From 5.1, 2, e " 5.1, 2, e @amsterdam.nl>
Subject **FW: Foto's boombelasting**
To 5.1, 2, e 5.1, 2, e 5.1, 2, e@amsterdam.nl>
Cc 5.1, 2, e 5.1, 2, e <5.1, 2, e @amsterdam.nl>, 5.1, 2, e " <5.1, 2, e @amsterdam.nl>, "5.1, 2, e <5.1, 2, e @amsterdam.nl>
Date November 21, 2025 at 12:58:19 PM CET

Dit zijn foto's van de boom aan de Roeskestraat. En van de geul langs de twee behouden bomen aan de zijde van het Zuideramstelkanaal.

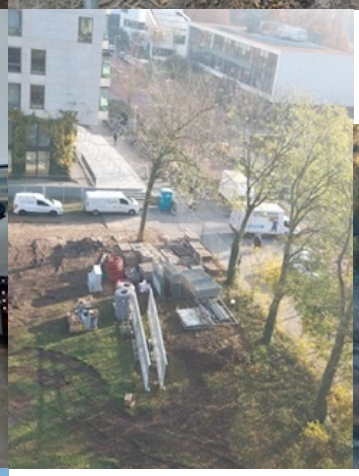
Dit ziet er inderdaad niet netjes uit en wordt er niet gewerkt volgens de bomenposter van Stadswerken.

Hier staat zware belasting op het wortelpakket en is al een bouwweg dicht langs een boom aangelegd.
Zijn hier wel druk verdelende maatregelen getroffen?

Hier hebben wij juist in het beschermplan aanpassingen gevraagd en nu lijken ze een deel te hebben afgegraven en een korrelbaan te hebben neergelegd.

Hier is om de bomen geen bescherming geplaatst.

Dag,
Hierbij foto's van een boom aan de zijde van de Roeskestraat die ernstig wordt belast.
Op deze manier komt er weinig terecht van de bomen die mochten blijven staan.
Dit leidt tot flinke onvrede onder bewoners. Helaas, opnieuw.
Wie is nu de toezichthouder?
Waarom worden de vereiste beschermingsmaatregelen niet genomen van dit publieke groen?
Wanneer gebeurt dit wel?
